Stellungnahme zum Entwurf des Bebauungsplanes 2-44 VE für die Grundstücke Rigaer Straße 71-73A im Bezirk Friedrichshain-Kreuzberg, Ortsteil Friedrichshain

Untersuchung der Planung Rigaer Str. 71-73
von: homuth+partner architekten, für die CG-Gruppe
1. Obergeschoss

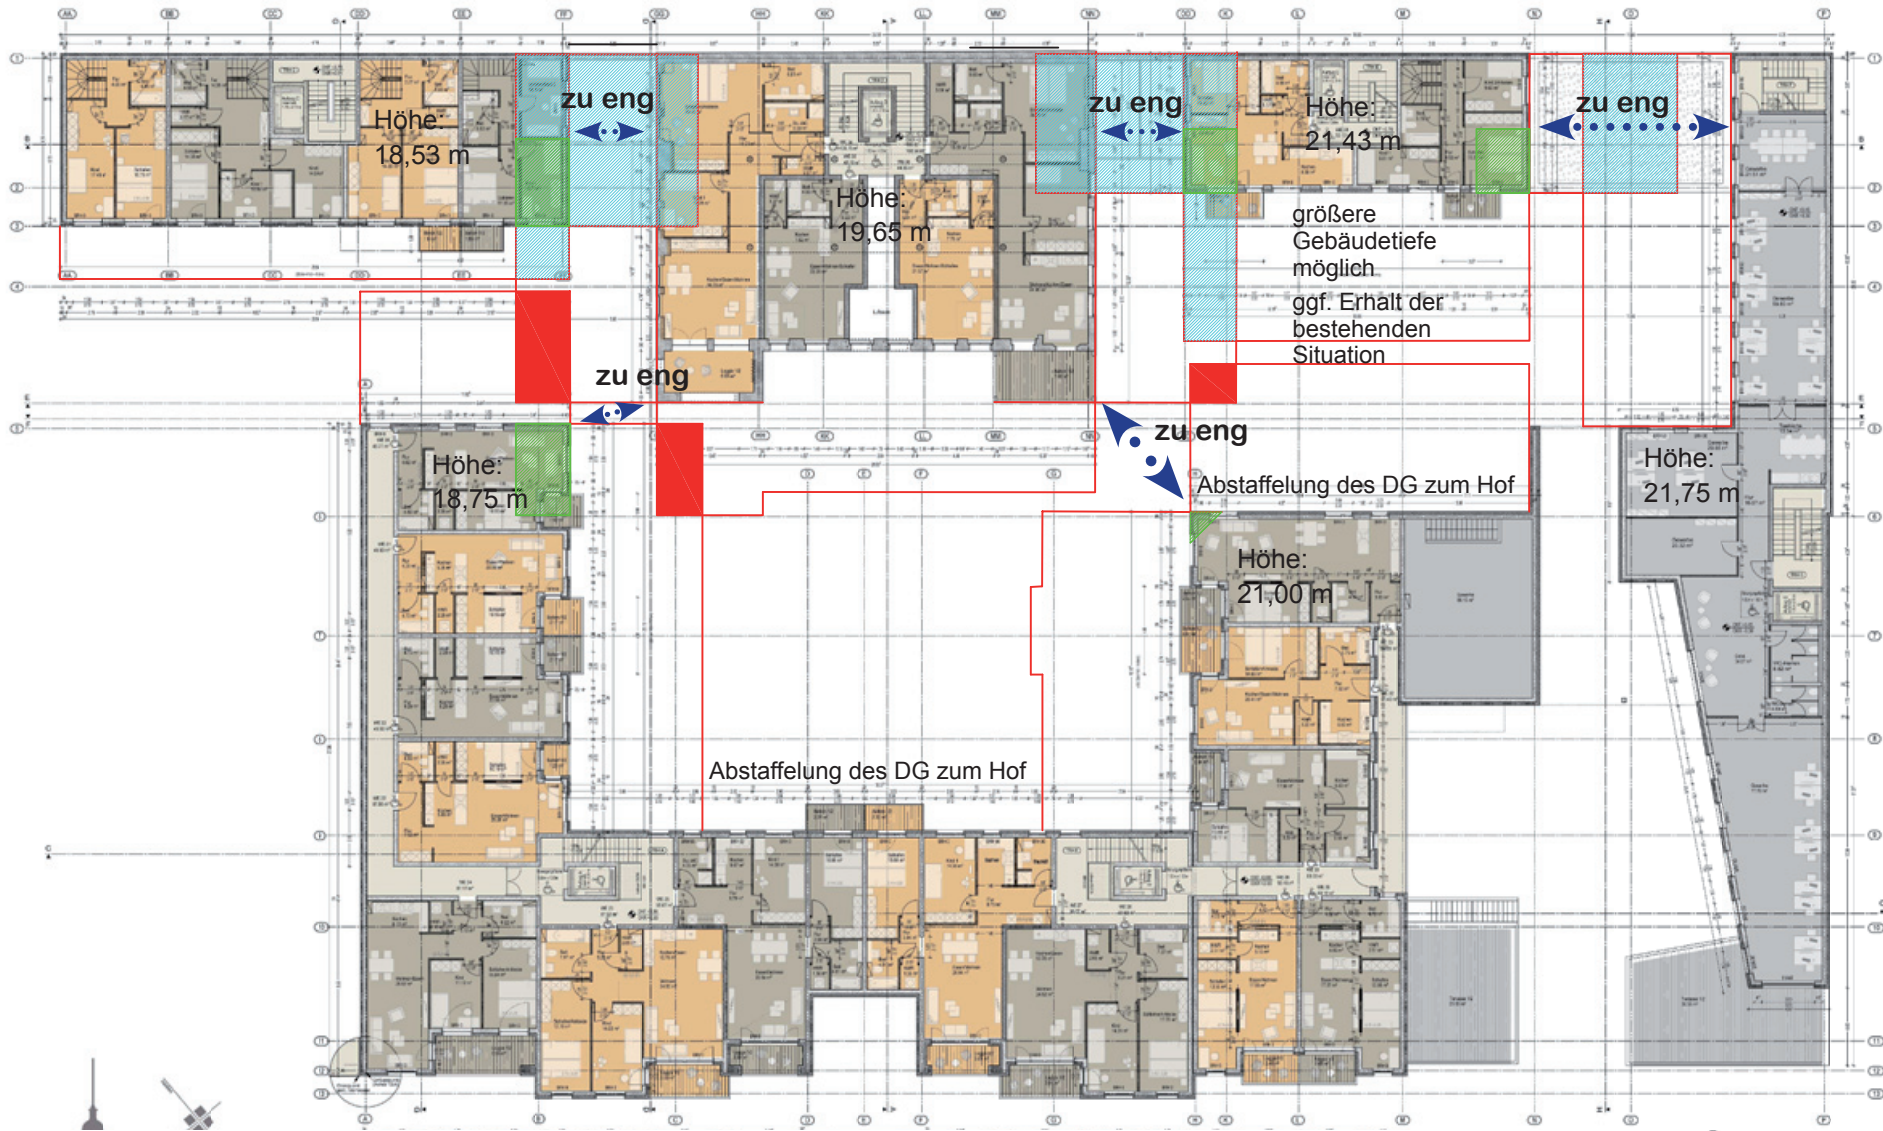
Das ausgewiesene Baufeld für den westlichen Seitenflügel des Straßengebäudes hat mit 13 m eine zu große Tiefe und kommt der Ecke des gemauerten Balkons des Bestandsgebäudes wesentlich zu nah (Überlappung der Abstandsflächen). Der Balkon ist deutlich tiefer als 2 Meter und deshalb in die Abstandsflächen einzurechnen. Es entsteht eine beengte Situation, die sich auch negativ auf die Wohnsituation des terrassierten rückwärtigen Gebäudes auswirkt. Der mit einer Tiefe von 11,92 m geplante Seitenflügel müsste auf einer Länge von 5 m um etwa 3 Meter zurückgesetzt oder abgeschrägt werden um der Abstandsflächenverordnung zu genügen und gesunde Wohnverhältnisse herzustellen. Eine Änderung des Baufeldes soll dies gewährleisten.

Auch das ausgewiesene Baufeld für den östlichen Seitenflügel des Straßengebäudes hat mit 13 m eine zu große Tiefe und kommt der Ecke des östlichen Balkons des Bestandsgebäudes etwas zu nah (Überlappung der Abstandsflächen). Der Balkon des Bestandsgebäudes ist deutlich tiefer als 2 Meter und deshalb in die Abstandsflächen einzurechnen. Eine Abschrägung der Ecke des Baufeldes des geplanten östlichen Seitenflügels oder ein Rücksprung würde auch die rückwärtige Wohnsituation wesentlich verbessern.

Der Eigentümer plant, den laut Bebauungsplan fünfgeschossigen Verbindungsbau jeweils zwischen Bestandsgebäude und den Neubauten an der nördlichen Brandwand nur als dreigeschossige Balkone auszubilden. Es sind jeweils Aufenthaltsräume mit einem Fensterabstand von nur 5 Metern geplant. Diese würden nur zum Teil durch die tiefen Balkone mit einer Trennwand voneinander getrennt sein, was allein schon da zu einer ungünstigen Situation führen würde. Das Vorhaben, gegenüberliegende befensterte Fassaden im Abstand von nur 5 Metern parallel an die Brandwand verlaufen zu lassen, sollte im Bebauungsplan ggf. textlich ausgeschlossen werden. Die Balkone stellen keine bauliche Verschmelzung der Gebäude dar, die eine derartige Wohndichte rechtfertigen könnte. Zudem fällt die Abstandsfläche weit über die gegenüberliegende Außenwand hinaus, was selbst bei baulichen Einheiten nicht zulässig ist.

Auch der Abstand des Baufeldes des östlichen Neubaus an der Brandwand ist an der Giebelwand zum Gewerbegebäude hin nach der Abstandsflächenverordnung wesentlich zu gering. Dies wird auch nicht dadurch gerechtfertigt, indem im Erdgeschoss der Müll/Fahrradraum eine scheinbare bauliche Einheit herstellt.

Die Problematik der Abstände der Neubauten beidseitig des Bestandsgebäudes an der Brandwand könnte durch Rücksprünge an den Giebelseiten der Neubauten gemindert werden. Die verbleibenden Aufenthaltsräume hätten dann eine Südausrichtung und könnten Balkone vorgelagert bekommen. Der östliche Baukörper könnte zudem eine größere Gebäudetiefe bekommen. Der Bebauungsplan ist dahin gehend zu verändern.

Unterschreitung der Mindestabstandsflächen 0,4 der Höhe (Überlappung)

Strittige Unterschreitung der Mindestabstandsflächen (Überlappung): Die rückwärtigen Gebäude sind unzureichend miteinander verbunden und wirken nicht als eine Einheit. Mangelhafte Wohnqualität bei nur 5 Metern Abstand zwischen Schlafzimmern.

Veränderungsbereiche: Durch Rücksprünge um die Bereiche der grünen Felder (z.T. mit Südausrichtung der rückwärtigen Räume, Balkonvorlagerung) wäre die Situation verbessert.
